> Contrôle de la destination des Eaux Usées des équipements intérieurs

Constat établie le : 23/09/2020

> Caractéristiques de l'installation

› Schéma de l'installation

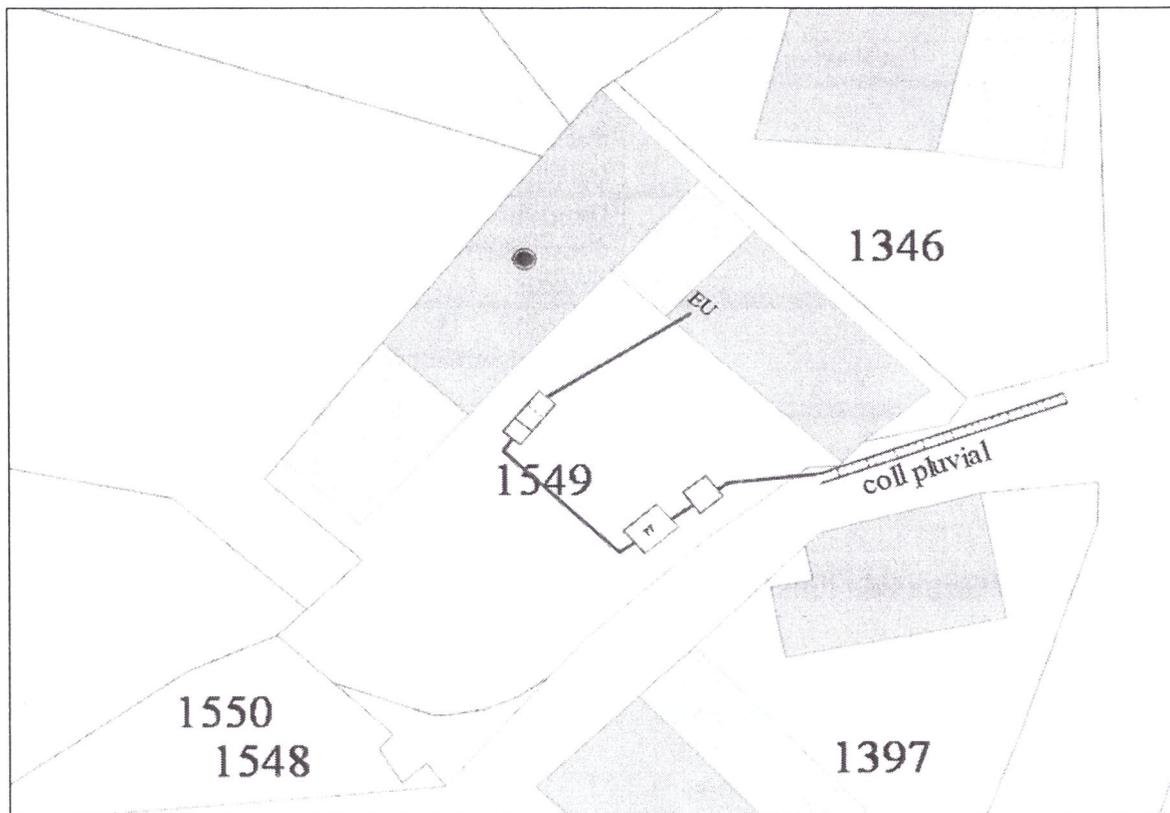
Description	Constat	Commentaires
Fosse toutes eaux	Volume indéterminé	Accessibilité : Partiel Bon état de fonctionnement : Non vérifiable Dimensionnement : Indéterminé Défaut constaté : Oui (cf. commentaires)	Volume indéterminé. Arrivée d'eau permanente d'origine inconnue dans la fosse toutes eaux.
Traitement primaire autre	Perolateur pouzzolane (Volume indéterminé)	Accessibilité : Oui Bon état de fonctionnement : Non vérifiable Dimensionnement : Indéterminé Défaut constaté : Oui (cf. commentaires)	Volume indéterminé
Collecteur pluvial	Communal. Rejet d'eaux issues d'un pré-traitement	Accessibilité : Non Bon état de fonctionnement : Non vérifiable Dimensionnement : Indéterminé Défaut constaté : Oui (cf. commentaires)	Rejet non réglementaire

Implantation de l'ANC à moins de 35 m en amont hydraulique d'un puits destiné à l'alimentation en eau potable :	Non
Contact direct possible avec les eaux usées non traitées ou prétraitées :	Oui
Ruissellement d'eaux non traitées ou prétraitées vers des terrains voisins :	Oui
Eaux usées produites non collectées :	Non
Prolifération d'insectes aux abords de l'installation dans une zone de lutte contre les moustiques :	Non
Nuisances olfactives récurrentes :	Non
Cas des toilettes sèches : règles de stockage non respectées :	
Observations :

Collecte partielle des eaux usées ou absence d'un élément constitutif de la filière d'assainissement ou filière non agréée : Cas des toilettes sèches : absence d'une installation de traitement des eaux ménagères :	Oui
Observations :
